AZ ELŐTERJESZTÉS CÍME: **A tűzoltó szertár tervezéséről**

A tűzoltó szertár tervezéséről

**Biatorbágy Városhelyi építészeti - műszaki Tervtanácsa
13./2023. számú konzultációs véleménye**

A Biatorbágyi Önkéntes Tűzoltó Egyesület új szertárának építészeti vázlatterve

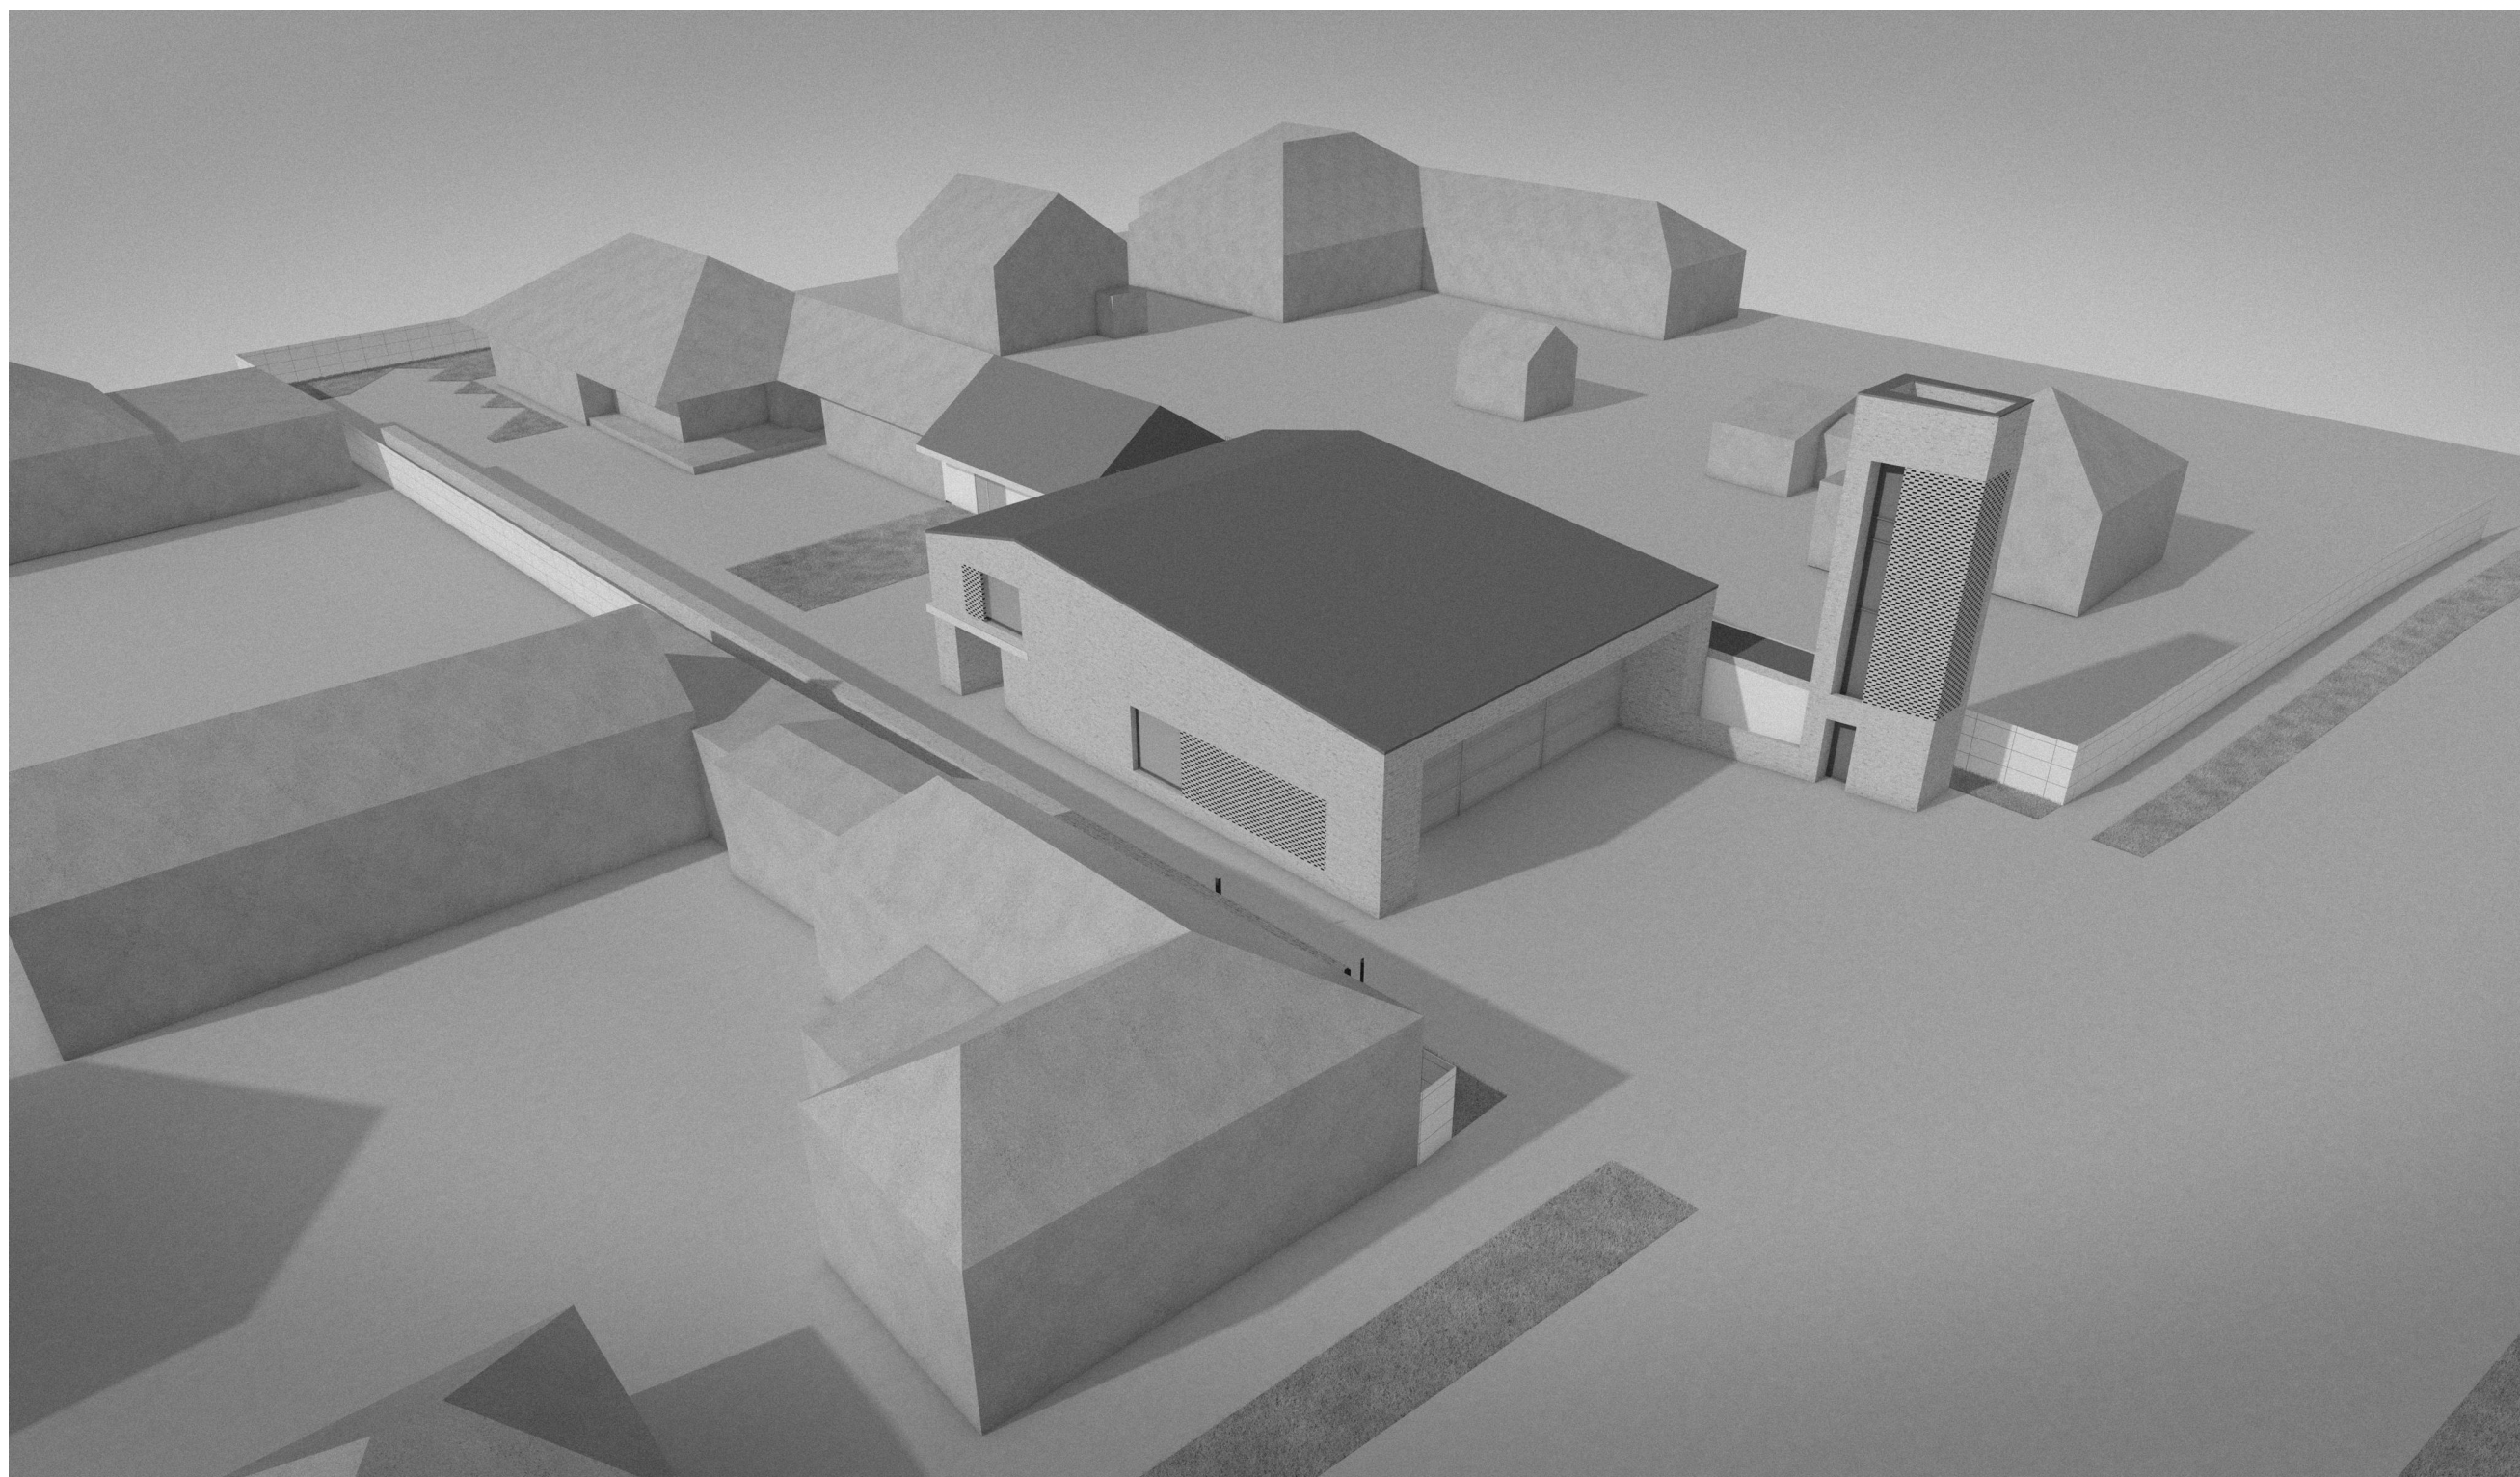
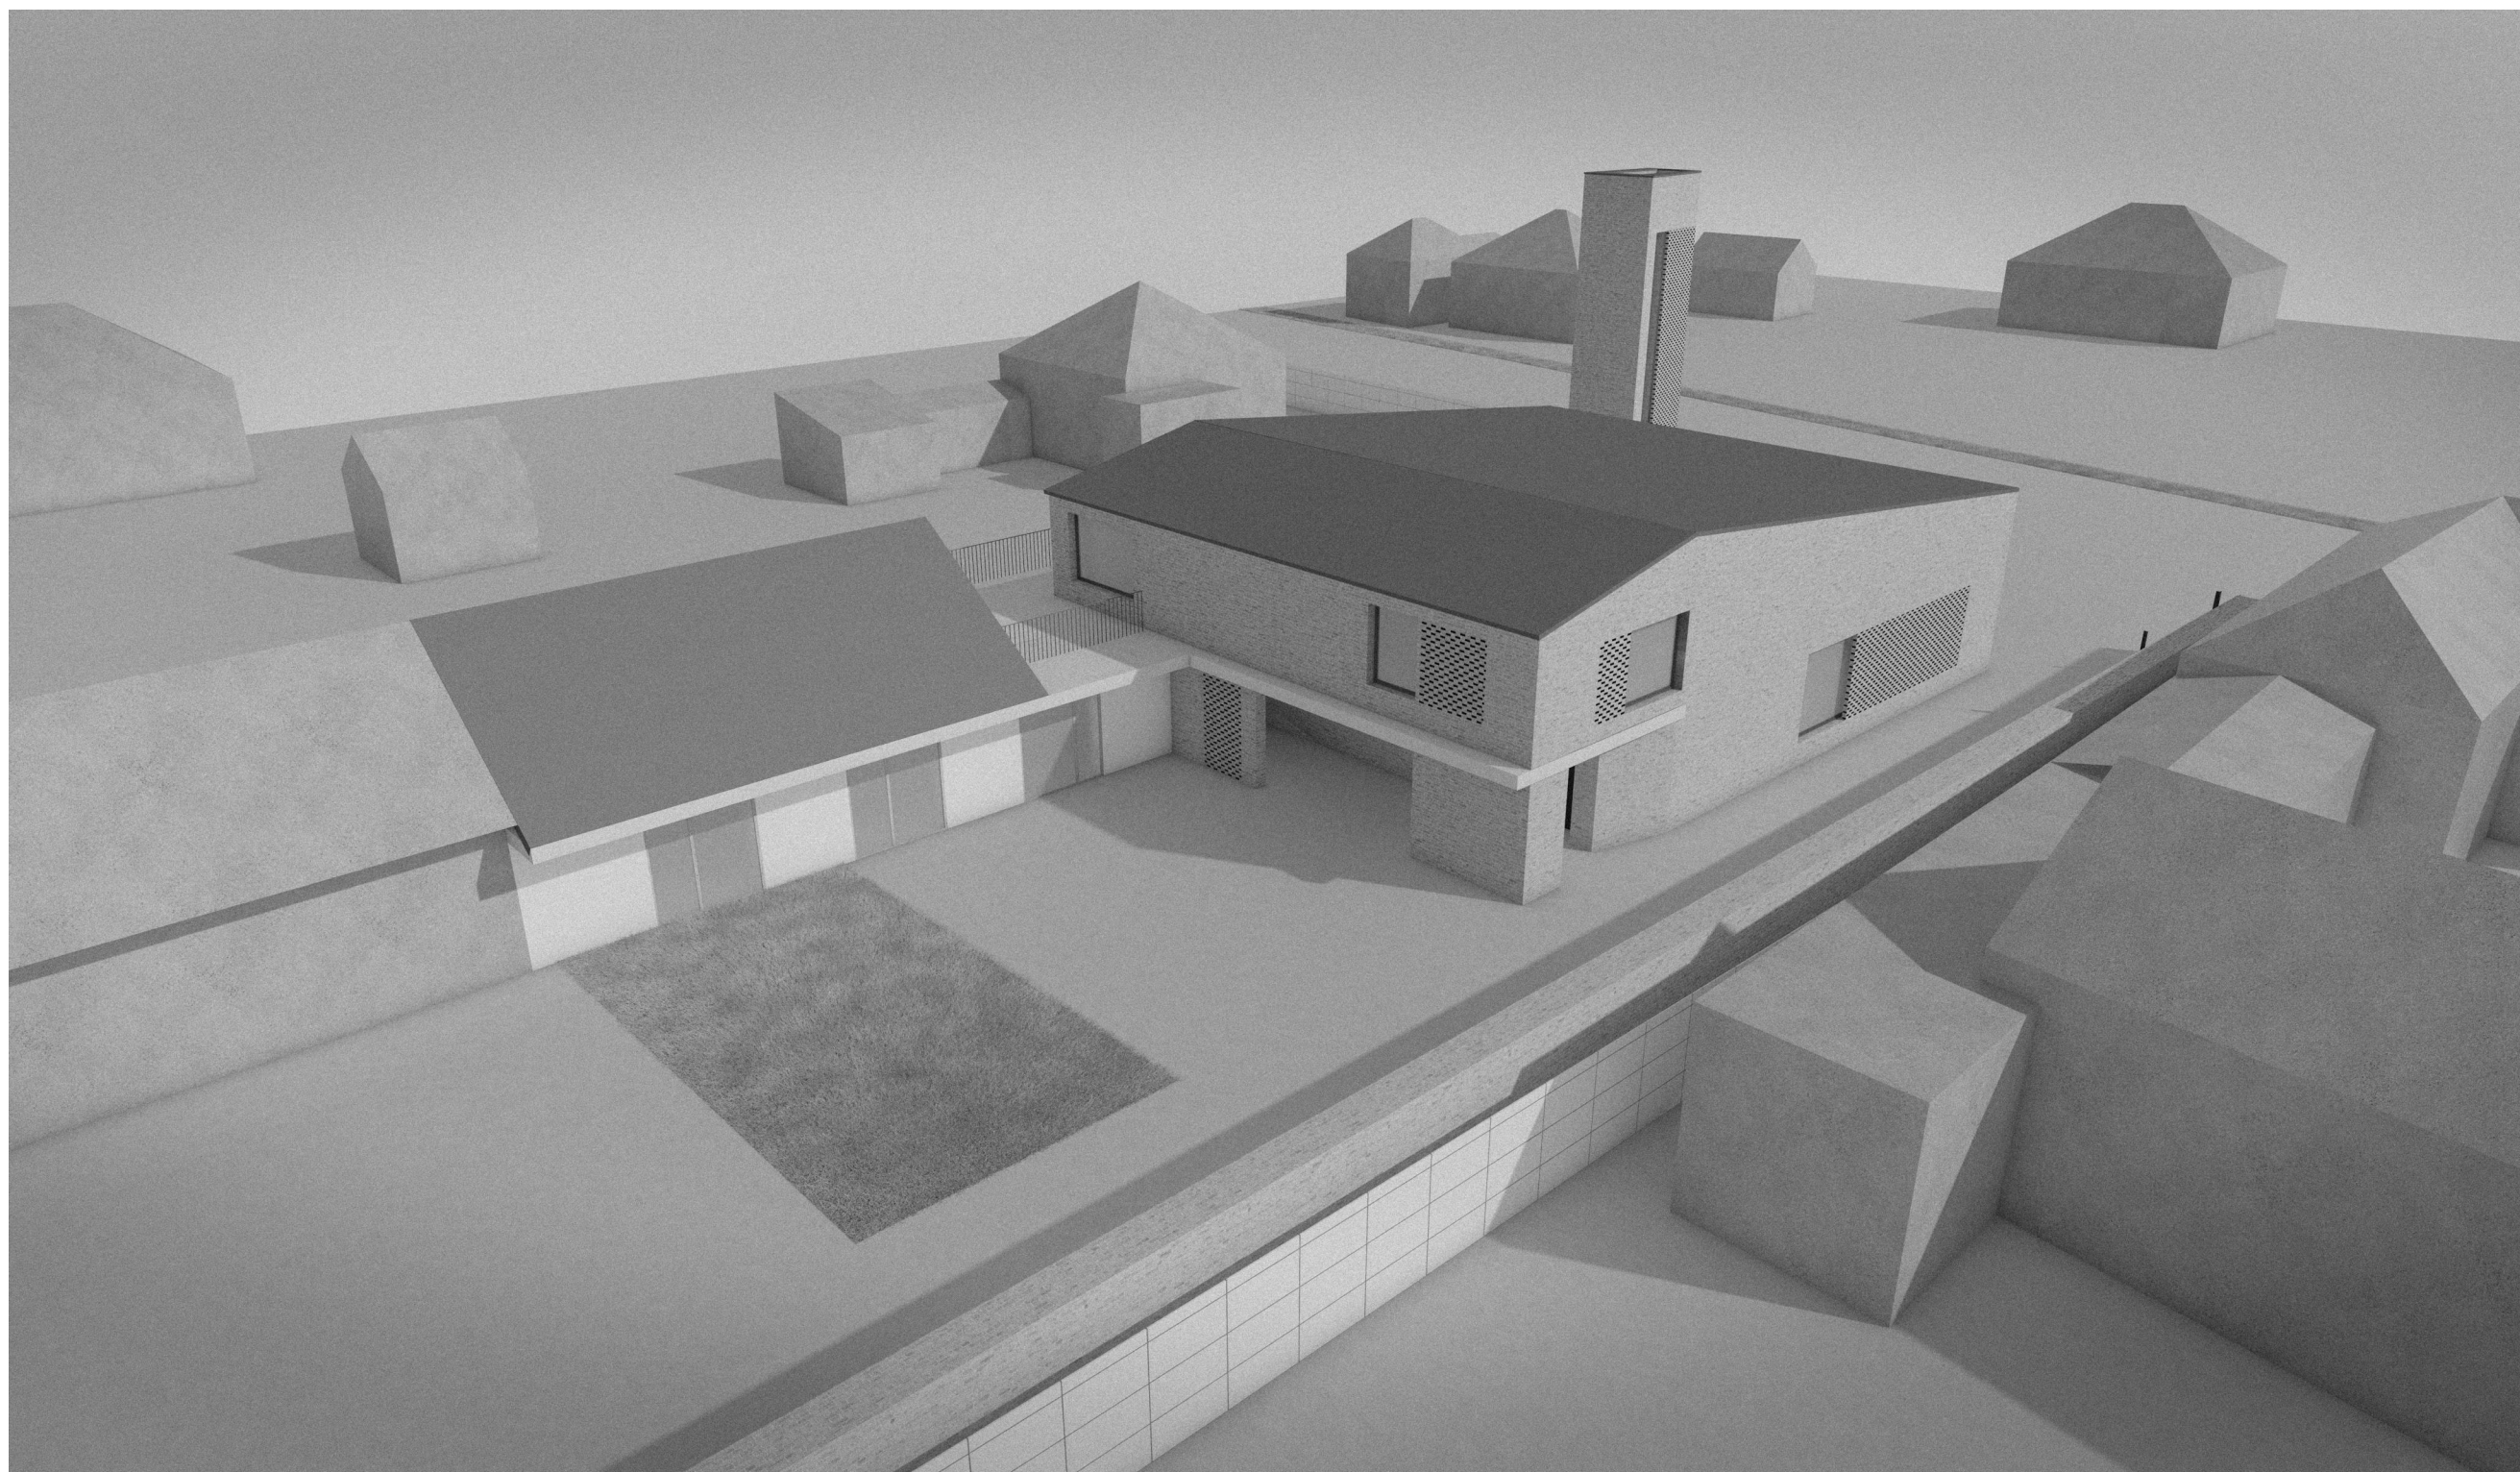
családsegítő központ
kontyolt helyett
nyeregtető
